SERVICE INFO – FAG 0033

Ulkonäölliset erot - ABS anturirenkaat

Autonvalmistajat: DAF

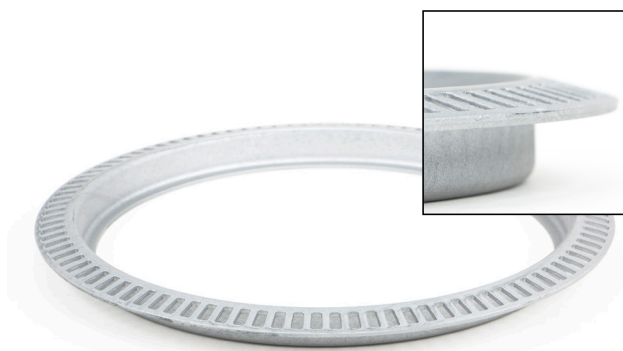
Osa numerolla 434 0579 10 sopii uuden mallin napoihin

Näihin pyörännapoihin sopivat ABS anturirenkaat kuitenkin poikkeavat toisistaan. Vaihdettaessa ne on tärkeää kiinnittää huomiota ulkonäöllisiin eroihin ja valita oikea rengas oikeaan napaan.

ABS anturirengas osanumerolla 434 0580 10 sopii vanhan mallin pyörännapoihin
